INFORME DE HITO DE CONTROL
N° 029-2024-OCI/0475-SCC

**“OBRA: CREACIÓN DEL SISTEMA BÁSICO DE
ALCANTARILLADO, PTAR Y MEJORAMIENTO DEL SISTEMA
DE AGUA POTABLE EN EL CASERÍO DE VAQUERÍA DEL
DISTRITO DE SAN JACINTO, PROVINCIA DE TUMBES,
DEPARTAMENTO DE TUMBES, CUI 2513871”**

HITO DE CONTROL N° 01 – EJECUCIÓN DE OBRA

IMAGEN N° 2
SOLUCIÓN TÉCNICA PLANTEADA PARA EL TRATAMIENTO DE LAS AGUAS RESIDUALES (PTAR)

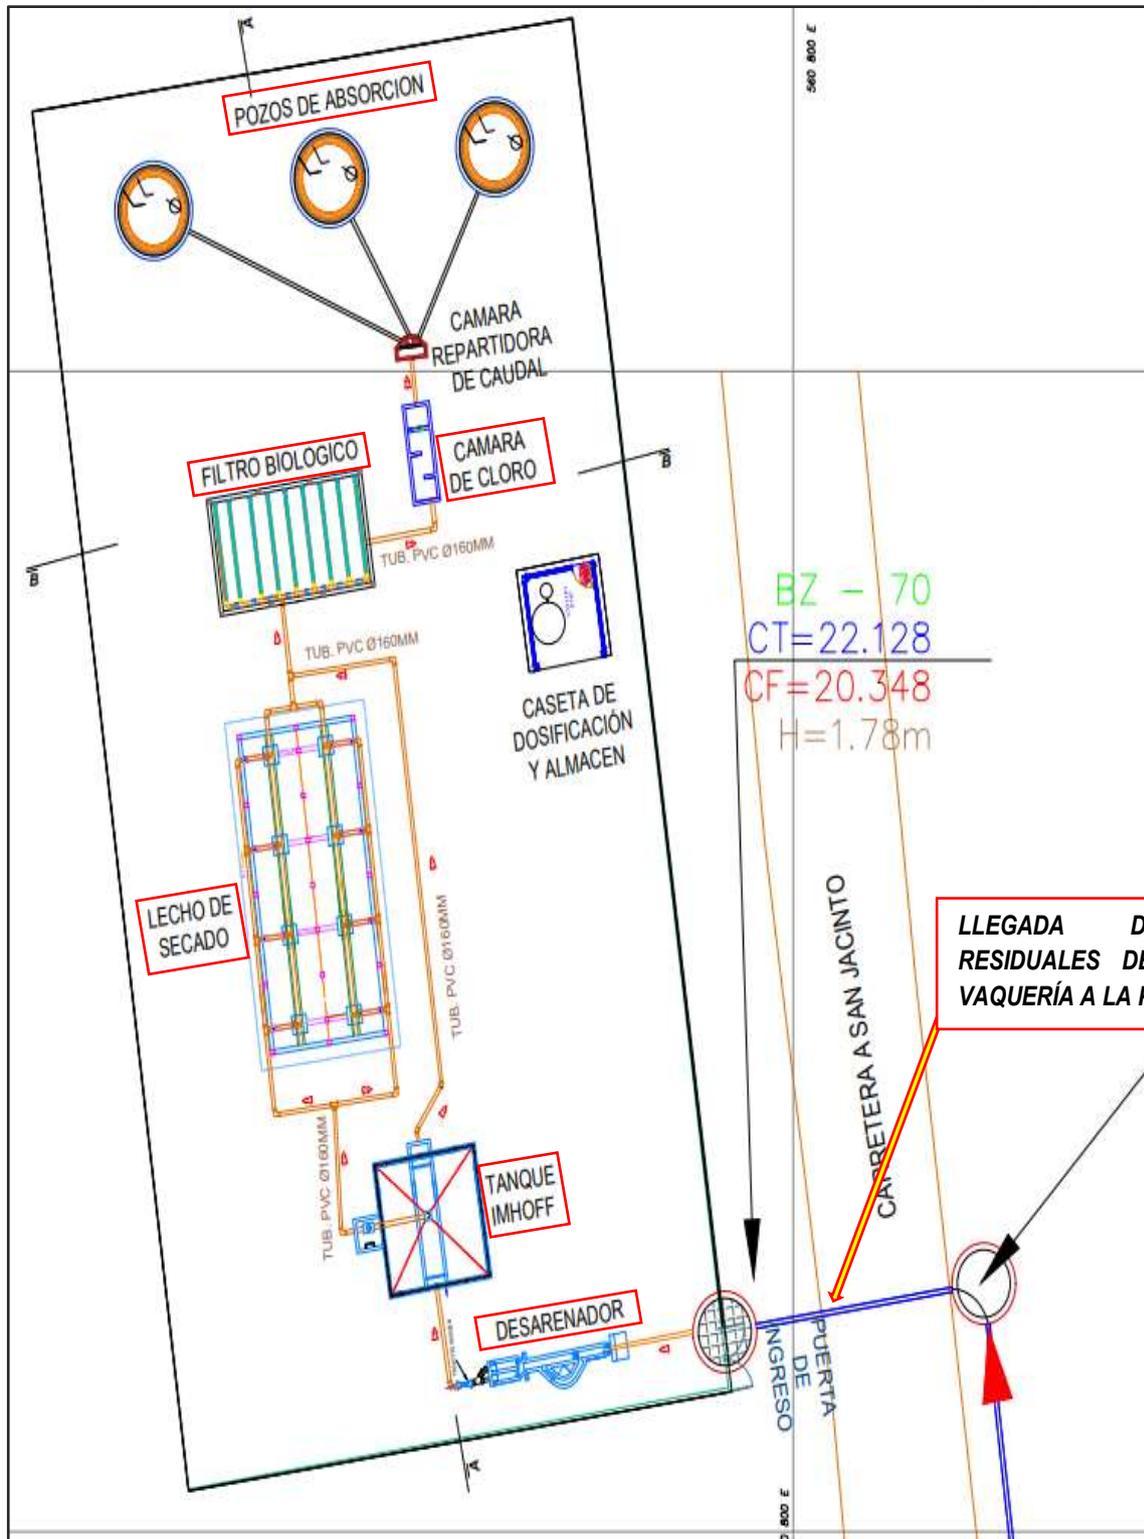
Del diseño planteado, se desprende que el agua residual, luego de pasar todo el proceso de tratamiento en la PTAR (*Desarenador, tanque Imhoff, lecho de secado, filtro biológico y cámara de cloro*) se infiltrará en suelo, a través de tres (3) pozos de absorción.

Ahora bien, resulta oportuno precisar que la Entidad para plantear esta alternativa de solución llevó a cabo un Estudio de Mecánica de Suelos, realizando un Test de Percolación ¹⁴a 1.50 m de profundidad, donde se construirá la PTAR, específicamente en la ubicación de los pozos de absorción, con la finalidad de determinar la velocidad de infiltración del agua en el suelo, tal como se muestra a continuación:

IMAGEN N° 3
SEDIMENTADOR-TANQUE IMHOFF-LECHO DE SECADO-FILTRO BIOLÓGICO

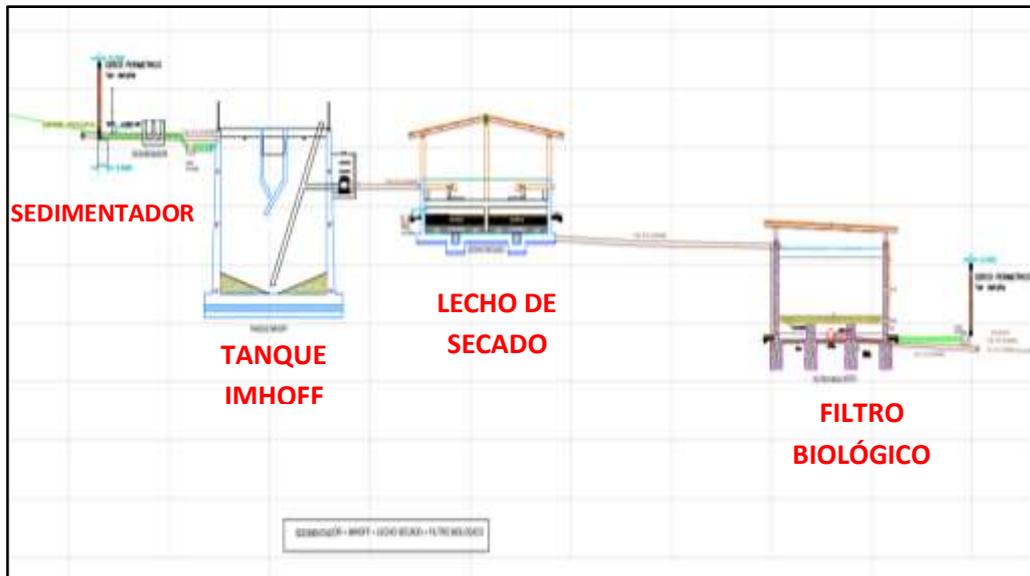
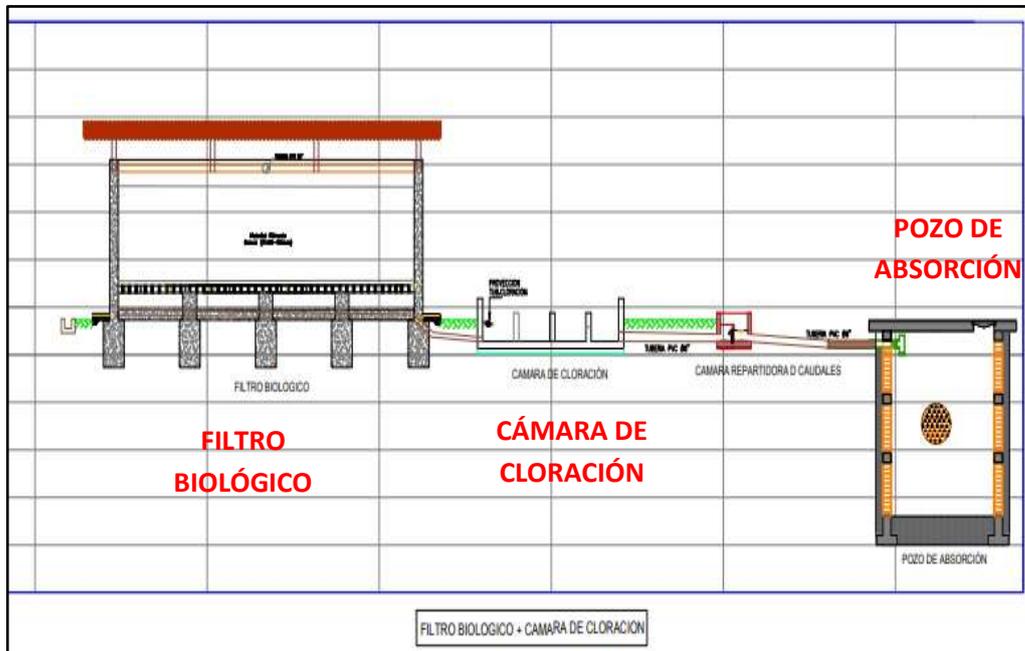
De lo expuesto se tiene que, el estudio de mecánica de suelos que realizó la entidad habría sido deficiente, debido a que solo se realizaron calicatas y test de percolación a una profundidad de 1.50 m, con lo cual no se obtuvo características físicas y geológicas reales del suelo, así como no se pudo advertir que a partir de 6 metros había presencia de agua y que los suelos eran impermeables.

IMAGEN N° 9
UBICACIÓN DE PLANTA DE TRATAMIENTO

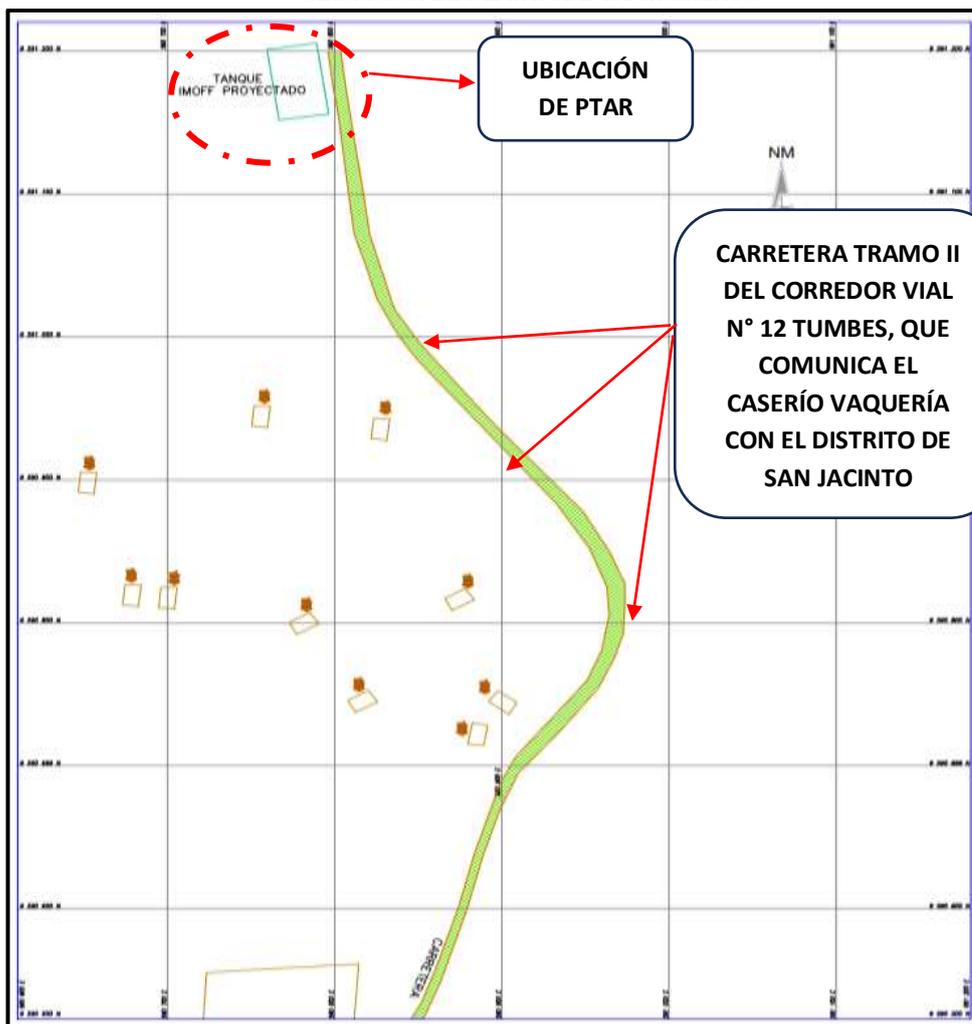
2. ENTIDAD VIENE EJECUTANDO OBRA, CON EXPEDIENTE TÉCNICO QUE CONTEMPLA LA CONSTRUCCIÓN DE PLANTA DE TRATAMIENTO DE AGUAS RESIDUALES A UN COSTADO DE CARRETERA, SIN CONSIDERAR OBRAS DE ARTE PARA EL DRENAJE DE AGUA DE LLUVIA, SITUACIÓN QUE PODRÍA AFECTAR EL BUEN FUNCIONAMIENTO Y VIDA ÚTIL DE LA PTAR.

Al respecto, de la revisión y análisis a la información registrada en el SEACE, con relación a los planos de la obra del Expediente Técnico Actualizado de la Adjudicación Simplificada AS-Ley-31728-SM -1-2023-MDSJ-CS-1 para ejecución de obra , específicamente a los relacionados con la ubicación y construcción de la planta de tratamiento de aguas residuales, se verifica que la PTAR se encuentra a un costado da la *CARRETERA TRAMO II DEL CORREDOR VIAL N° 12 TUMBES*, que comunica el caserío Vaquería con el distrito de San Jacinto, tal como se muestra en la siguiente imagen:

IMAGEN N° 11
CONSTRUCCIÓN DE PTAR A UN COSTADO DE CARRETERA NO CONTEMPLA OBRAS DE ARTE PARA EVACUACIÓN DE AGUA DE LLUVIA

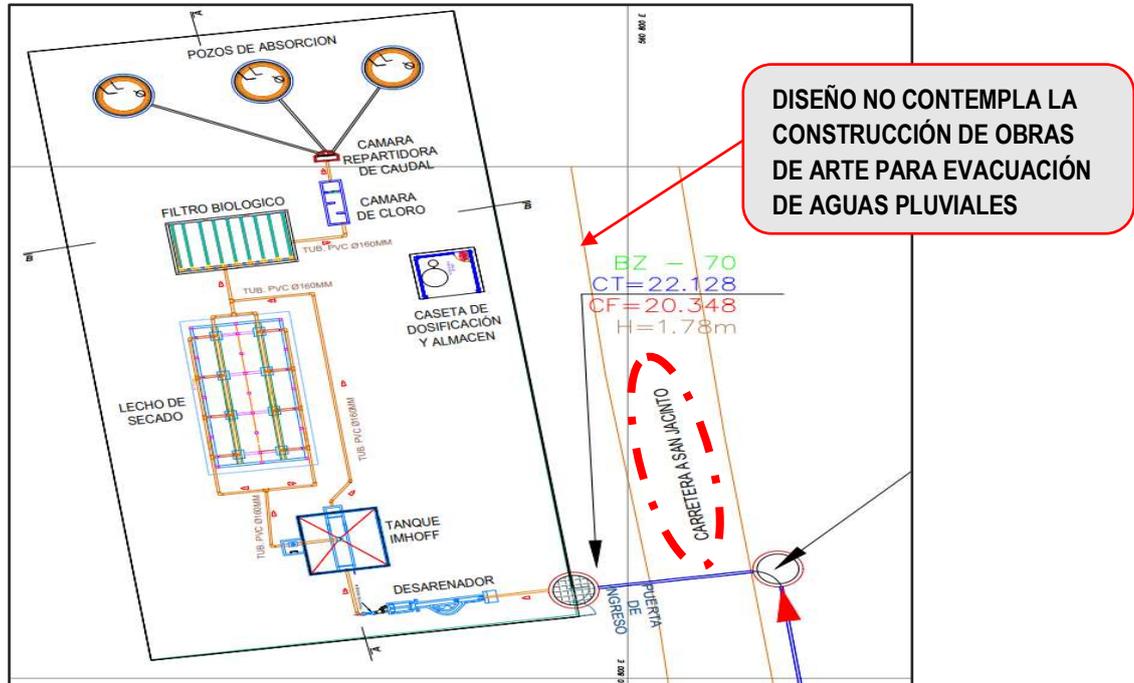
Asimismo, de la revisión a los planos de la planta de tratamiento de aguas residuales se verifica que dentro de su diseño no se ha contemplado la construcción de obras de arte²¹ para un adecuado manejo, control y conducción de la escorrentía de las aguas de lluvia, que fluirán por la carretera en temporadas lluviosas, tal como se evidencia en la imagen siguiente:

De lo expuesto se advierte que, la entidad no habría contemplado la construcción de obras de arte para un adecuado manejo, control y conducción de la escorrentía de las aguas de lluvia, situación que podría ocasionar que, en temporadas de lluviosas, el flujo de agua que transcurre por la carretera inunde la PTAR.

IMAGEN N° 12
PRECISIÓN EFECTUADA POR EL RESIDENTE DE OBRA

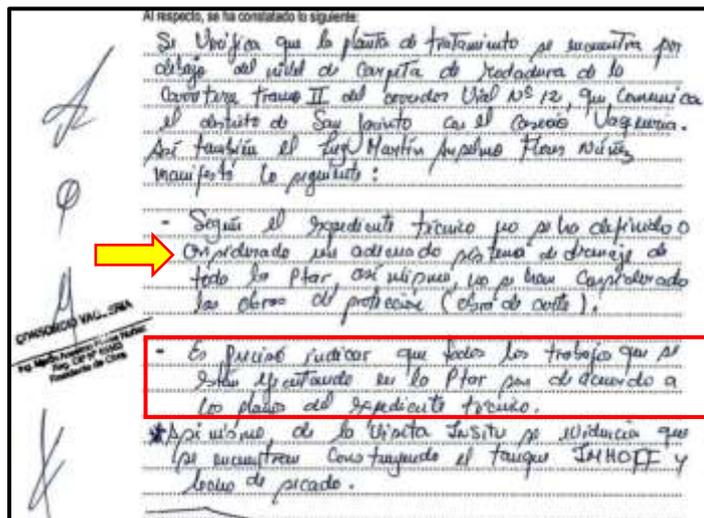
Al respecto, el Ingeniero residente menciona que según Expediente Técnico no se ha considerado un adecuado sistema de drenaje en toda la PTAR, así como no se han considerado las obras de protección, también indico que todos los trabajos que se están ejecutando en la PTAR, son de acuerdo al expediente técnico, conforme se aprecia en la imagen siguiente:
